Planfeststellungsverfahren für den Planfeststellungsabschnitt (PFA) 1.3b „Gäubahnführung“ des Projektes „Aus- und Neubaustrecke Stuttgart - Augsburg im Bereich Stuttgart - Wendlingen mit Flughafenanbindung“ der DB Netz AG, vertreten durch die DB Projekt Stuttgart-Ulm GmbH

Anträge mit Bezug zur Planrechtfertigung des Projekts Stuttgart 21

Gleisbelegungen¹ der Spitzenstunde im Vergleich

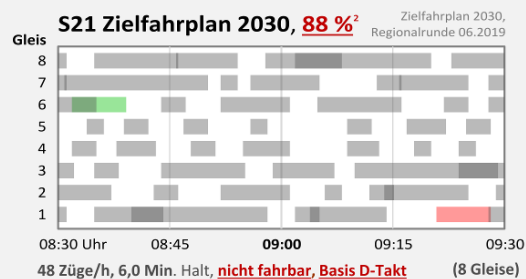
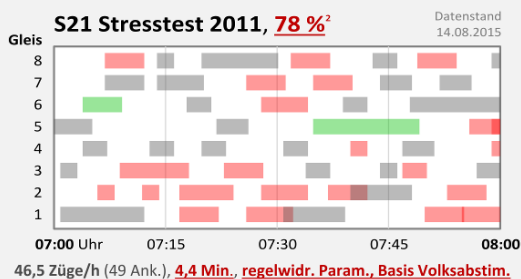
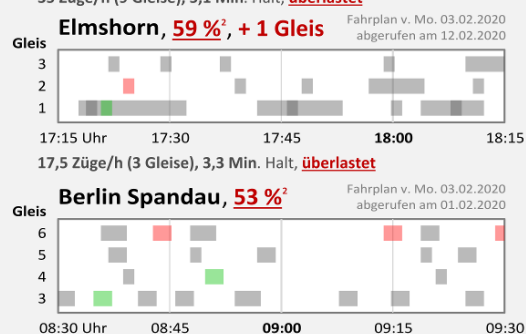
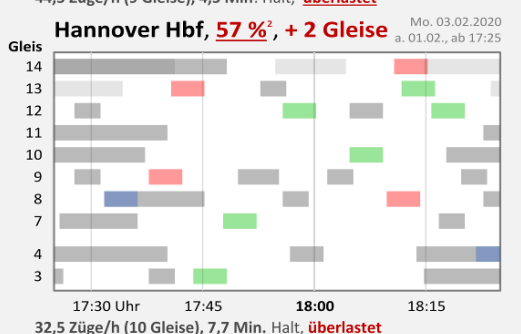
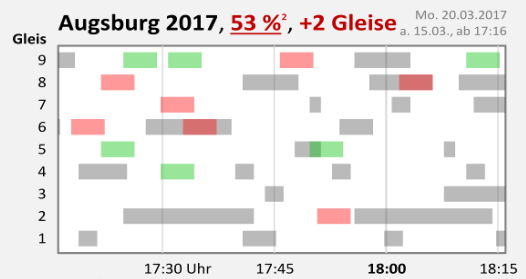
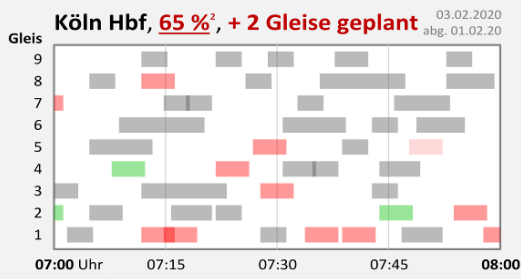
Die Deutschlandtakt-Zielfahrpläne des 2. und 3. Entwurfs bringen bis zu 52 Züge/h in den Tiefbahnhof mit einem Belegungsgrad von nahe 90 %. Dies ist nicht fahrbar, was schon der Vergleich mit Durchgangsbahnhöfen mit bis zu etwa 60 % Belegung zeigt, die so überlastet sind, dass zusätzliche Bahnsteiggleise geplant werden (Abb. nä. Seite).² Auch aus Sicht des bahnpoli-

Vergleich der Gleisbelegungen in der Spitzenstunde. Stuttgart 21 war zunächst auf wenige bzw. unrealistisch kurz haltende Züge ausgelegt worden (oben), nach Kritik der unzureichenden Leistung in der Schlichtung 2010 wurden im Stresstest und den Zielfahrplänen zum Deutschlandtakt dagegen unrealistisch hohe Belegungen geplant (darunter). Dass diese in der Praxis nicht erreichbar sind, zeigen die Durchgangsbahnhöfe, die so überlastet sind, dass sie zusätzliche Bahnsteiggleise erhalten (unten). Lesehilfe unter ².

Antrag 10: Das Regierungspräsidium möge ggf. über die obige Anfragen hinaus Prof. Ingo Hansen mit einem Kurz-Gutachten beauftragen, inwieweit er eine Leistungsfähigkeit von bis zu 52 Zügen/h für erreichbar hält, wie sie in den Deutschlandtakt-Zielfahrplänen für den S21-Tiefbahnhof geplant werden. Inwieweit bestehen dann wie zugesagt noch „Reserven“ in der Kapazität?

Der zuvor erwähnte Vergleich mit realen überlasteten Durchgangsbahnhöfen enthält auch die Darstellung der Fahrpläne für die Auslegung des Tiefbahnhofs und ihre Bestätigung durch den VGH im Jahr 2006. Diese Fahrpläne von Prof. Heimerl und Prof. Martin erscheinen geradezu „leer“ im Vergleich zu den Planungen von Stresstest und D-Takt-Zielfahrplänen.²

Antrag 11: Das Regierungspräsidium möge sicherstellen, dass von der Vorhabenträgerin nachvollziehbare Argumente und Belege geliefert werden, die die Diskrepanz zwischen den nahezu „leer“ erscheinenden Auslegungsfahrplänen (die seinerzeit gerade eine gute Betriebsqualität erreichten) und den dagegen absolut übermäßig gefüllten Gleisbelegungen von Stresstest und D-Takt-Zielfahrplänen (die immer noch eine immerhin wirtschaftlich optimale Qualität haben sollen) nachvollziehbar auflösen.
